Verslag huishoudelijke elektrische installatie op laagspanning en zeer lage spanning

Referentie: **004-20260602-01**	Datum controle: **02/06/2026**
Keurder: **004**

Eigenaar:	**Onbekend**	EAN-code:	**541448820055406312**
Adres installatie:	**Jagersstraat 7, 1933 - Sterrebeek**	Nummer teller(s):	**1sag3100501063**
		Distributienetbeheerder installatie:	**Fluvius**

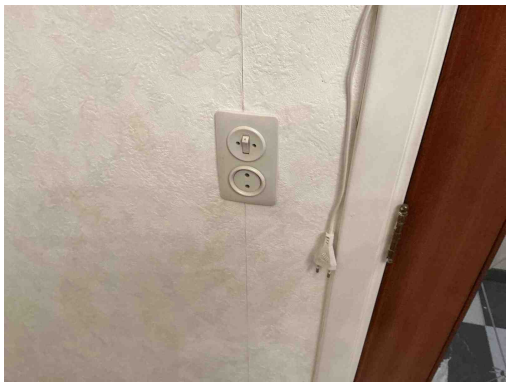
T11 - De contactdozen waarvan de toegekende stroomsterkte maximaal 16A en de toegekende spanning maximaal 250V bedraagt en niet bedoeld zijn voor de voeding van een of meerdere verbruikstoestellen voor een specifiek doel en niet geplaatst zijn in of op schakel- en verdeelborden, beschikken niet of IPXX-D (incl. gemeenschappelijke delen residentieel geheel) (Boek 1: 4.2.2.3/5.3.5.2).
Opmerking: Oa garage

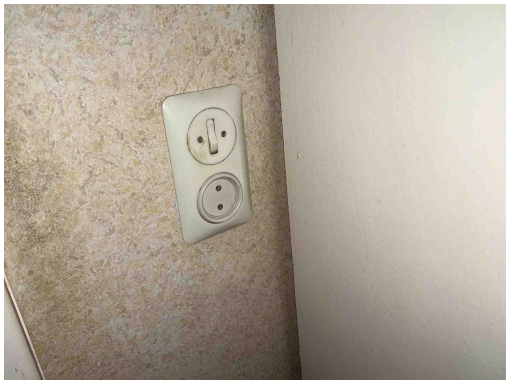
A20 - Er bevindt zich een contactdoos zonder beschermingsgeleider in de elektrische installatie. Deze is niet geplaatst achter een differentieelstroombeschermingsinrichting met grote (max. 30mA) of zeer grote (max. 10mA)gevoeligheid.
Opmerking: Oa living, slaapkamer 1,2,keuken,..

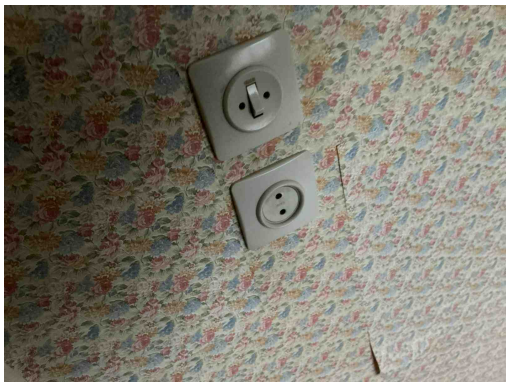
A20 - Er bevindt zich een contactdoos zonder beschermingsgeleider in de elektrische installatie. Deze is niet geplaatst achter een differentieelstroombeschermingsinrichting met grote (max. 30mA) of zeer grote (max. 10mA)gevoeligheid.
Opmerking: Oa living, slaapkamer 1,2,keuken,..

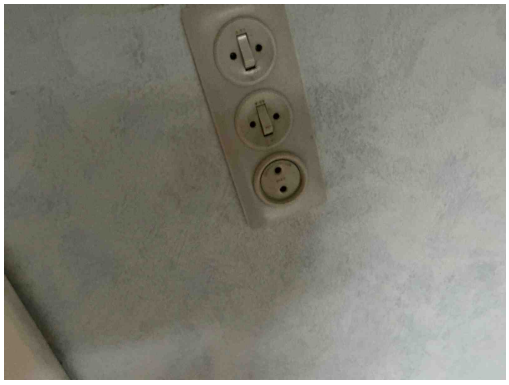
A20 - Er bevindt zich een contactdoos zonder beschermingsgeleider in de elektrische installatie. Deze is niet geplaatst achter een differentieelstroombeschermingsinrichting met grote (max. 30mA) of zeer grote (max. 10mA)gevoeligheid.
Opmerking: Oa living, slaapkamer 1,2,keuken,..

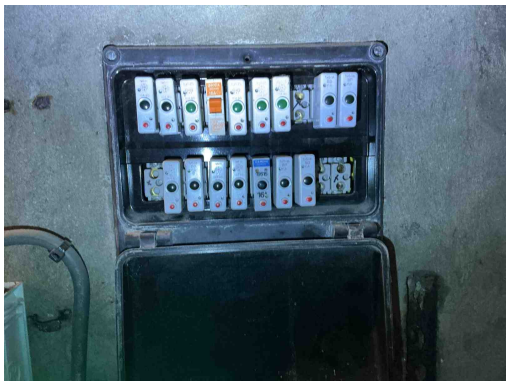
A20 - Er bevindt zich een contactdoos zonder beschermingsgeleider in de elektrische installatie. Deze is niet geplaatst achter een differentieelstroombeschermingsinrichting met grote (max. 30mA) of zeer grote (max. 10mA)gevoeligheid.
Opmerking: Oa living, slaapkamer 1,2,keuken,..

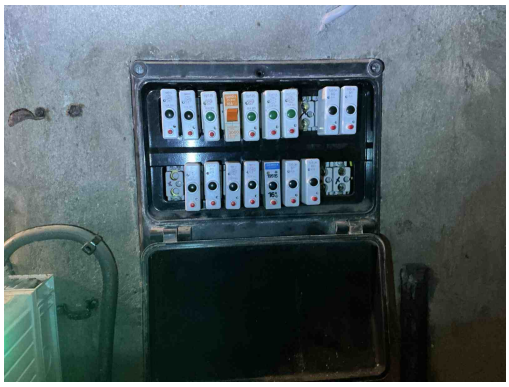
B06 - Het elektrisch verdeelbord heeft niet de minimale beschermingsgraad IPXX-B in een gewone ruimte (Boek 1: 4.2.2.3).
Opmerking: Oa bord 1

B30 - De houder van de beveiliging in een huishoudelijke ruimte is niet voorzien van aangepaste kalibreerelementen (Boek1: 5.3.5.5).
Opmerking: Oa bord 1

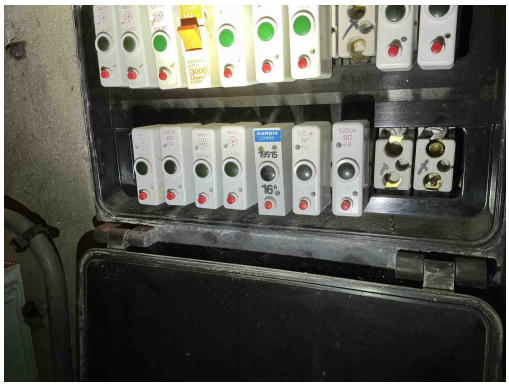
B17 - De voedingsspanning is niet op elk bord vermeld (Boek 1: 3.1.3.3).
Opmerking: Oa bord 1

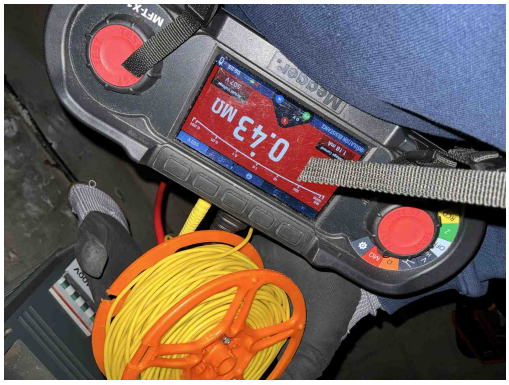
I01 - De waarde van de isolatieweerstand per kring dient tenminste 0,50 Mohm (1000 x Utest) te zijn (Boek 1: 6.4.5.1).
Opmerking: oa Zekeringen rij 2

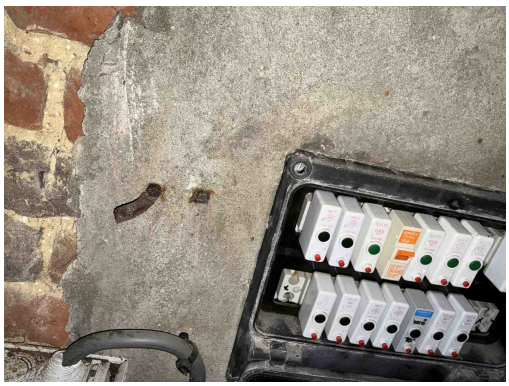
I01 - De waarde van de isolatieweerstand per kring dient tenminste 0,50 Mohm (1000 x Utest) te zijn (Boek 1: 6.4.5.1).
Opmerking: oa Zekeringen rij 2

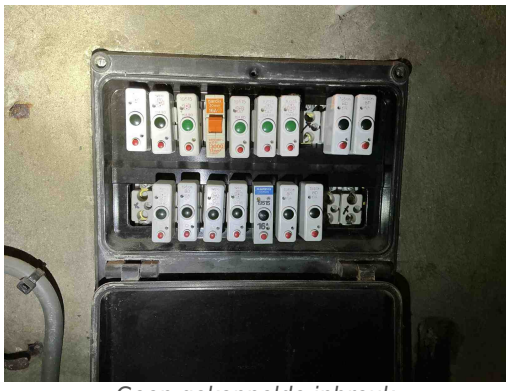
B26 - Het elektrisch bord kon niet gedemonteerd worden (Boek 1: 5.3.5.1).
